六ヶ所再処理施設における  
新規制基準に対する適合性

第五条：火災等による損傷の防止  
内部火災に係る火災防護基準の適合性の  
考え方について

日本原燃株式会社

【令和元年度第 303 回核燃料施設等の新規制基準適合性に係る審査会合での指摘事項】

第1図 火災防護における最重要機能の選定フロー

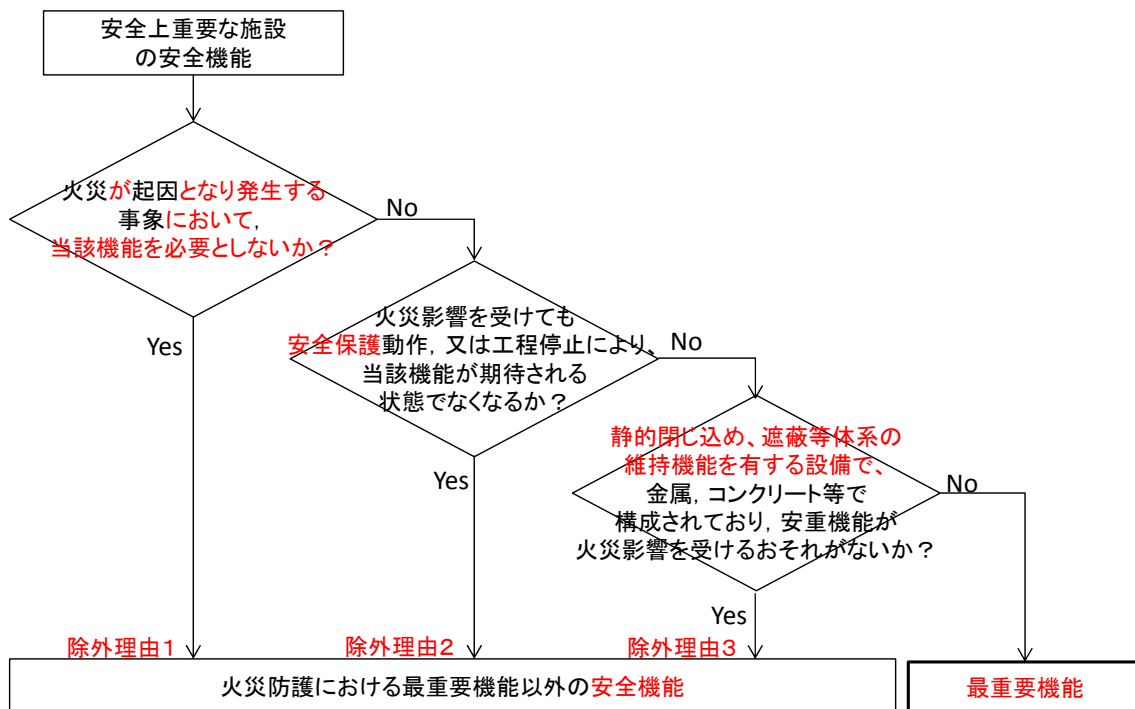
系統分離の対象の選定は、既許可の段階でグレードが分けられていることを踏まえて、審査基準に対してどのように適合させているかという観点で整理すること。

また、除外する設備について、その妥当性（耐火性、インターロック、代替措置等）が具体的に見えるように整理すること。

当該安全機能のうち、火災が起因となり発生する事象において、当該安全機能を維持する必要がある設備について最重要機能として選定する。

また、再処理施設は、安全保護動作又は工程停止により安全停止状態へ移行するため、発電用原子炉施設のように原子炉停止後においても原子炉を安全停止状態へ移行させるために必要な設備は無い。

よって、異常の発生防止機能(PS)及び異常の拡大防止機能(MS)に係るプロセス量等の維持機能は、火災による影響を受けても、安全保護動作により停止する、または工程を停止させることにより、安全停止状態へ移行する。

なお、影響緩和機能(MS)についても、万一火災の影響をうけるおそれがある場合は、工程を停止することで安全停止状態へ移行することから、当該機能が期待される状態にはなくなる。

なお、静的な閉じ込め機能及び遮蔽等の体系の維持機能に係る設備は、金属やコンクリート等の不燃性材料により構成されており、火災を想定しても安全機能に影響をうけるおそれはない。

以上より，火災防護の観点から重要となる安全機能は，以下①～④の機能となる。選定の詳細を添付資料1に示す。

第1図. 系統分離対策 概要図

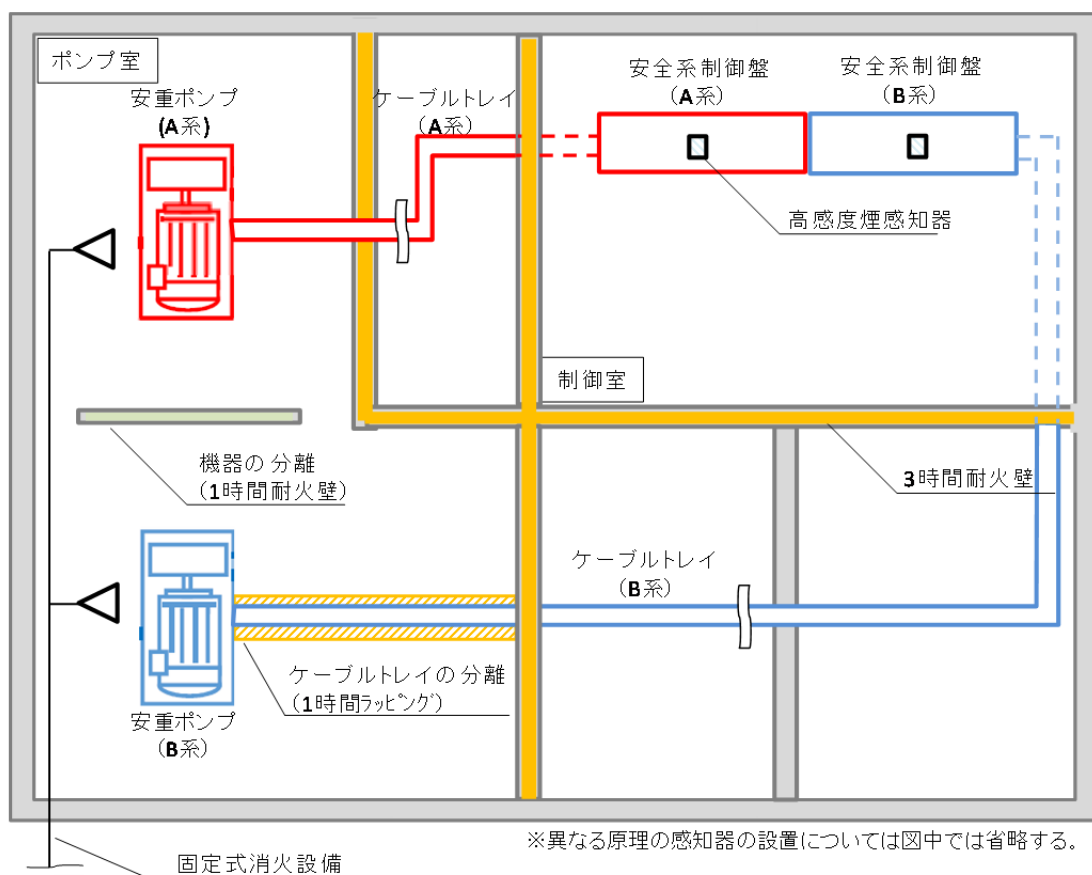
系統分離対策として具体的対策方法について示すこと。

火災防護上の重要設備の異なる系列間(A系, B系)に対し, 火災防護審査基準に規定される以下の3つの方法により系統分離を行う。

- 3時間以上の耐火能力を有する隔壁を設置
- 水平距離6m以上の離隔(可燃物なし) + 火災感知設備及び自動消火設備を設置
- 1時間の耐火能力を有する隔壁 + 火災感知設備及び自動消火設備を設置

異なる系列が異なる火災区画に設置される場合は, 原則a.の方法により分離する。異なる系列が一つの火災区画に同居する場合はb.またはc.の方法により分離する。

なお, 異なる系列の分離にあたっては, 要求される機能を達成できるように, 同じ機能を有する系列間のみならず, 支援機能も含めて系統分離を実施する。例えば, 安全冷却系のポンプ(A系)と非常用発電機(B系)に対して系統分離を実施する。対策の概要を第1図に示す。
